中華民國全國建築師公會 第十三屆法規研究委員會第二次委員會會議紀錄

案由一：有關建築技術規則建築設計施工編日照及防音條文修正案，提請討論。

研商建築技術規則建築設計施工編日照檢討法規修正事宜
第 4 次會議紀錄

第40條 圖40-(4)

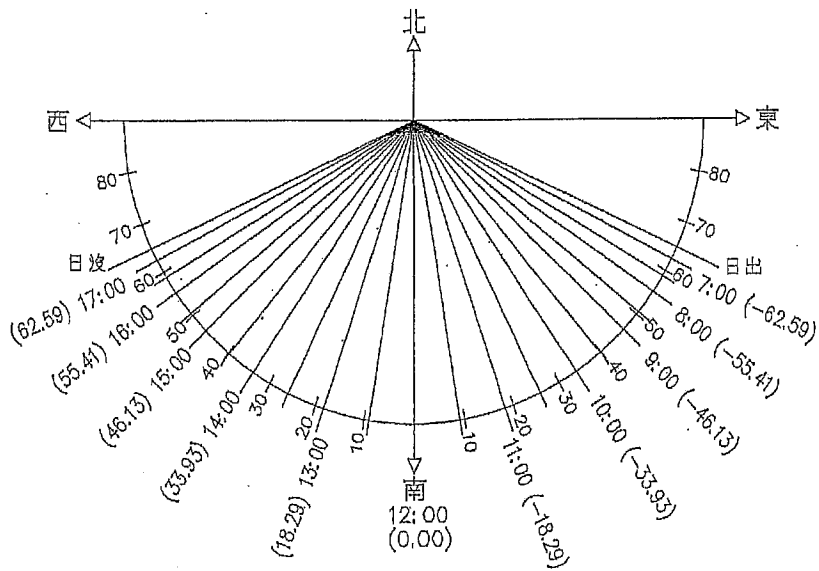
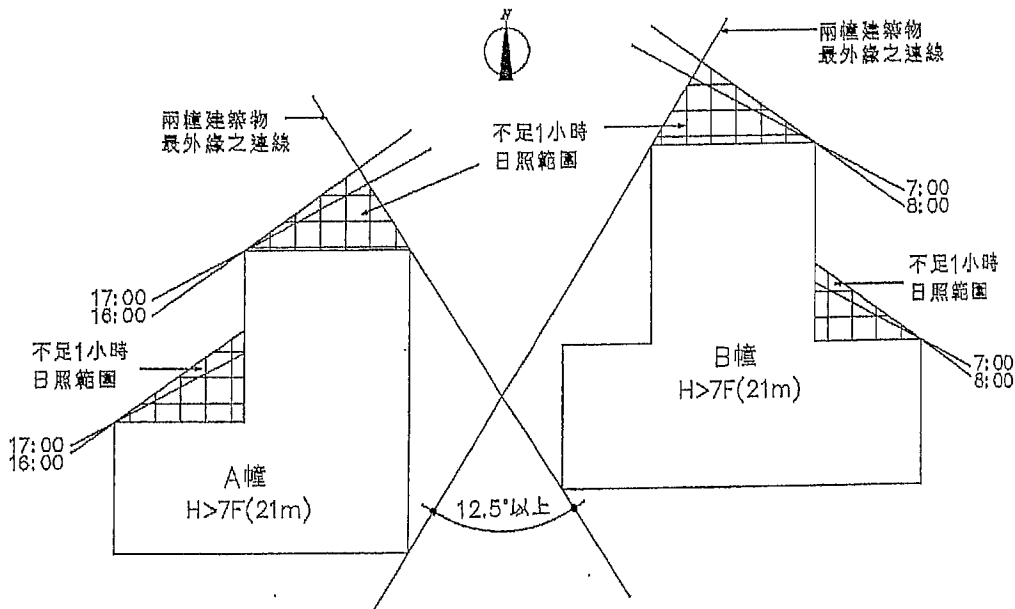
- 1、 有關技術規則第 40 條修正條文，建議澄清下列事項：
 - (1) 第一項第二款「建築物"外牆面"自基地…」之所謂外牆面究係指建築物含陽臺、雨遮等(免計容積部分)最外緣之輪廓牆面，或指陽臺等不計入之建築物外牆面，應於修法說明闡示清楚，並對應修訂用辭，以免造成誤解。
 - (2) 圖 40-(1)建議將"23.5°N 冬至日太陽方位角"之"23.5°N"刪除，以統一全省冬至日太陽方位角之適用。
 - (3) 圖 40-(4)、40-(5)建議將北側 6 米計劃道路去除，避免造成執法時之誤解。
- 2、 第 40 條之北方日照陰影檢討，條法後改為「應包含同編第一條第三款」不計入建築面積部分」，與目前部分地方執行方式不同，請各地方公會注意。
- 3、 第 40 條所附圖例似尚不足以涵蓋常見之建築配置方式，例如 U 字型，L 型之基地或建築配置引用本草案圖例所訂方式檢討是否合理，尚請各委員及地方公會研提案例及建議。
- 4、 第 40 條之 1 草案條文「…夾角在 27°以上，並可獲得日照。…」建議將"並可獲得日照"文字刪除，以資明確。
- 5、 第 46 條至第 46 之 7 條有關隔音之條文請各委員再研讀，其中有關「衝擊音」之規定，依目前領得使照前僅完成結構樓板之情況並無法符合草案規定之性能，倘一定要另加緩衝墊及上層 PC 或高架地板方能符合規定，於使照勘驗應如何落實、又對監造人是否造成壓力、或有何較為具體可行之管理方式，尚請各地方公會依地方之執行方式或特性研提建議。

第40條 圖40-(5)

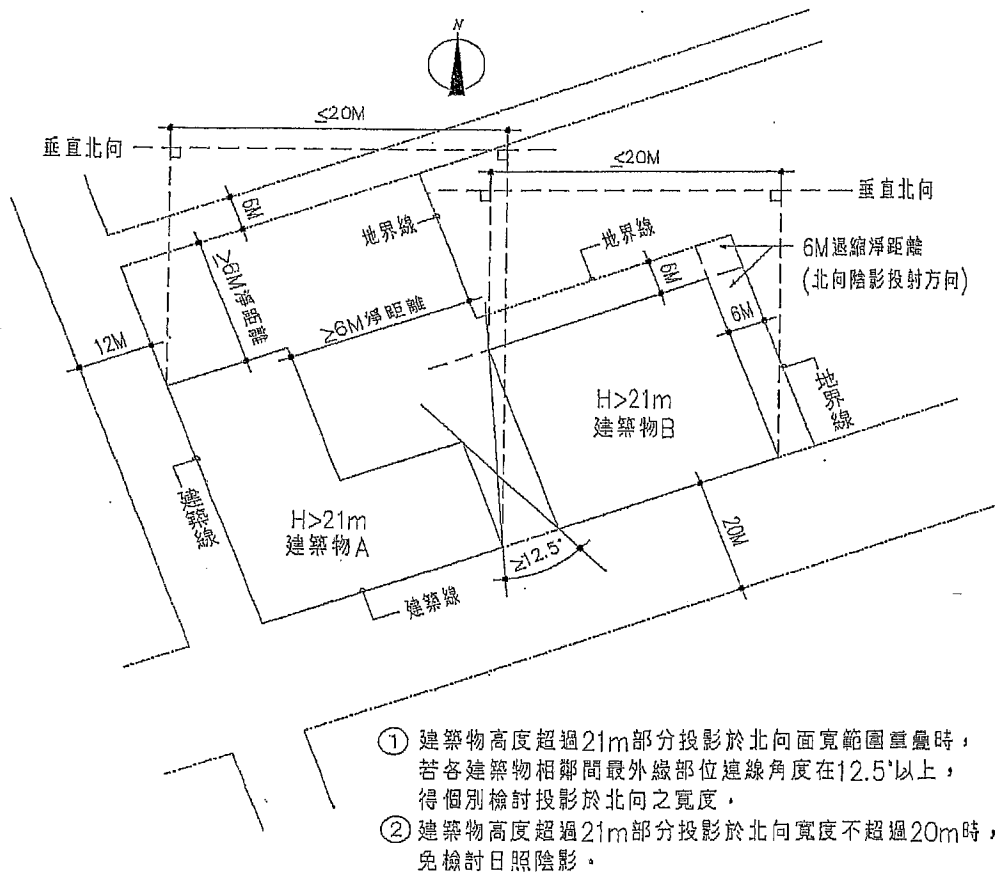
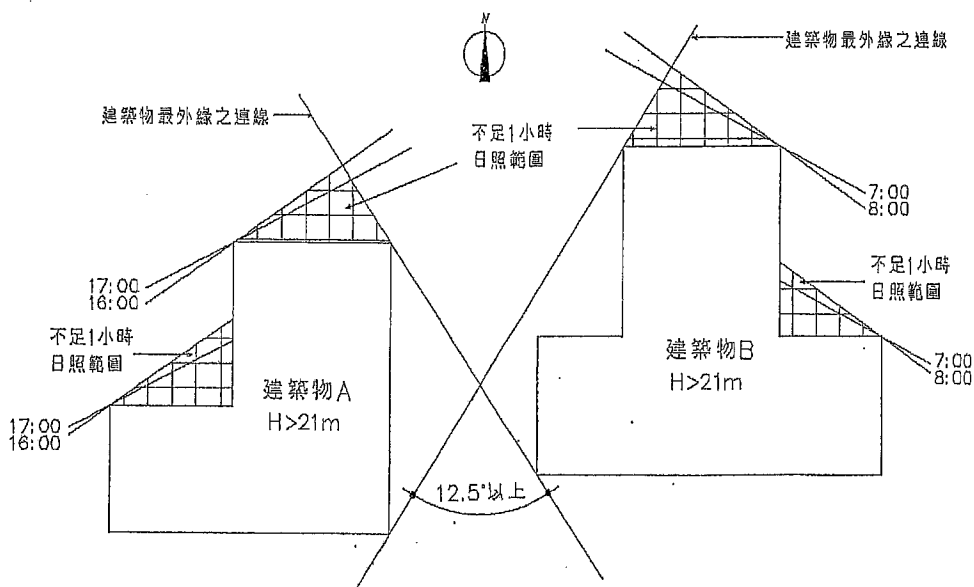
就第 40 條圖 40-(5) 所示之兩幢分開檢討部份，仍宜以包含未計入建築面積之陽臺、雨遮、花臺、外露樑柱等之建築物最外緣進行檢討較為合理。另有關兩棟開口連接角度大於 12.5 度之立論，前幾次會議已有說明，主要仍參照周家鵬教授所做研究報告(如條文說明附表)之數據取平均值而來。

商業區在使用上如需考慮鄰近的商業區之日照陰影，法規標準很高，現實上，對於都市南北向如台北市敦化南北路等高度商業化之路線，其日後都市發展將會遭遇嚴峻困難，當然，日照權也很重要，法規宣導期可能需要較長時間，另外，就第 40 條圖 40-(5) 所示一定條件得以兩幢檢討之規定，惟未見於本文條文中，是否適當，宜請再予考量於條文中納入，較為妥適。

第40條-1. 圖40-(6)

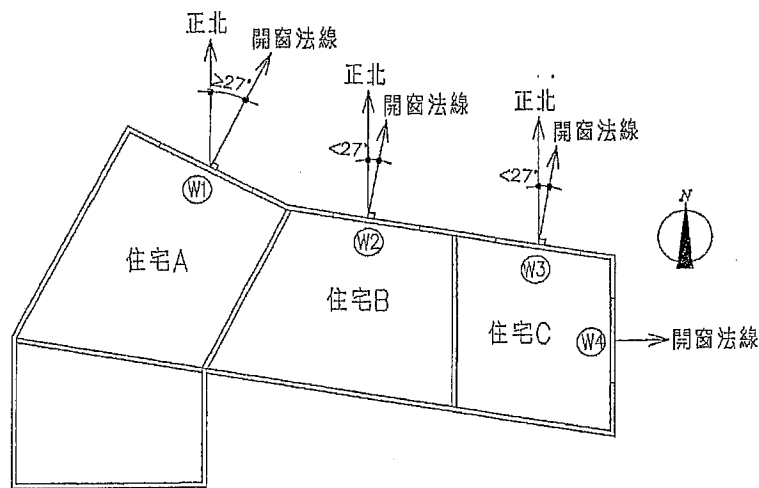
草案條文內容說明中，建築物使用用途為住宅用途者，至少應有一居室之窗配置於東向、南向或西向並可直接獲得日照，何謂東向、南向或西向？條文文字是否會讓人誤以為要開窗要正東、正南或正西向？我們知道開窗一般都不可能開向正東、正南或正西，但是圖例中的 27° 在條文中一點都看不出來，讓人不易解讀，這種文字似乎不妥，是否可以將條文再更明確化說明，或加強圖例？

就第40條之1圖40-(6)所示之開窗法線與北向夾角 27° ，其由來可從第40條圖40-(4)之冬至日太陽方位角圖可知，冬至日早上7點及17點太陽之方位角分別為正負 62.59° ，取整數換算開窗法線與正北向(90°)夾角，只要達到約 27° 即可獲得日照。

修正條文	現行條文	說明
<p>第四十條之一 <u>住宅單位至少應有一居室之窗，其開窗法線與北向之夾角在二十七度以上，並可獲得日照。但住宅單位樓地板面積（不含公共服務空間、停車空間、樓梯間及屋頂突出物）四十平方公尺以下者，不在此限。</u></p>	<p>第四十條 住宅至少應有一居室之窗可<u>直接獲得日照。</u></p>	<p>一、條次調整 二、台灣各城市主要分佈於北緯二十二度至北緯二十五度範圍，冬季時北向無法獲得直接日照，另參考中央氣象局地方測站五十年（一九六一至二〇一〇年）月平均氣溫數據，冬季月份月平均氣溫偏低，考量居住健康及冬季日照需求，建議建築物使用用途為住宅時，至少應有一居室之窗面向東向、南向或西向，以獲得日照，又依據北緯二十三點五度之冬至日太陽方位</p>

角圖，冬至日上午七時及下午五時太陽之方位角分別為正負六十二點五九度，取整數為六十三度換算，其居室之窗開窗法線與正北向(九十度)之夾角，只要達到約二十七度(九十度減六十三度等於二十七度)以上即可獲得日照，爰規定其居室之開窗法線與北向之夾角應在二十七度以上。另參考住宅法第三十四條訂定之基本居住水準，以家戶人口四人為例計算，每家戶最小居住樓地板面積為三〇點一二平方公尺，爰建議住宅單位在樓地板面積(不含公共服務空間、停車空間、樓梯間及屋頂突出物)四十平方公尺以下得免檢討。
